改善箇所説明図

改善措置の内容

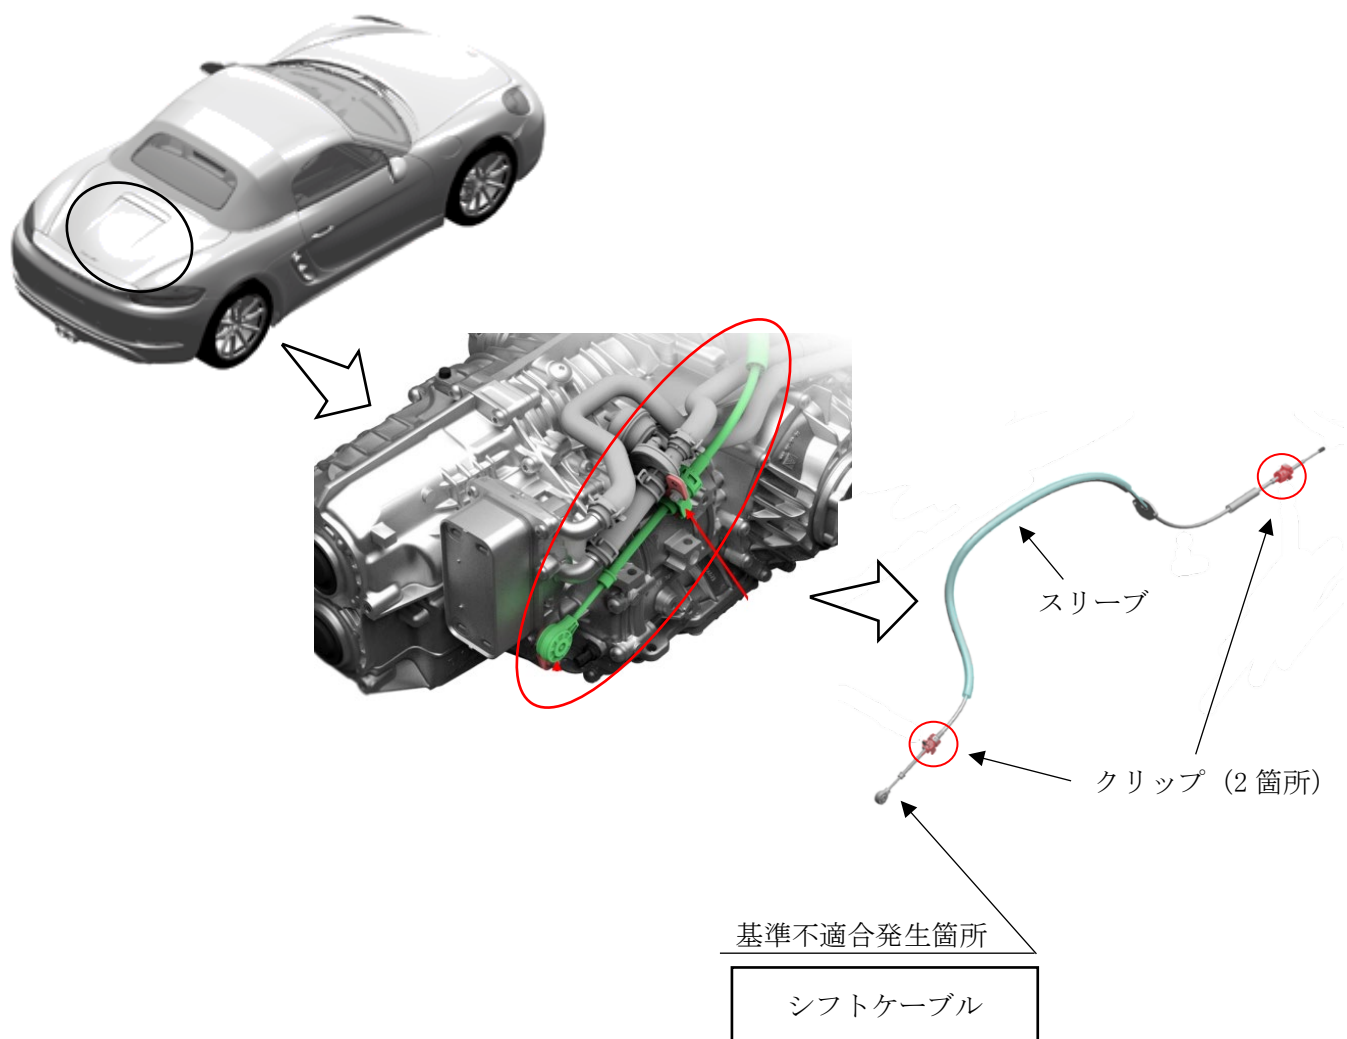
トランスミッションのパーキングロック機構用シフトケーブルにおいて、製造工程中の作業指示が不適切なため、ケーブルのスリーブが損傷している、または固定クリップが正しく取付けられていないものがある。そのため、パーキングロック機構が正しく作動せず、駐車ブレーキをかけずに車外に出ると車両が動き出すおそれがある。

全車両、シフトケーブルを良品と交換し、固定クリップを正しく取り付ける。
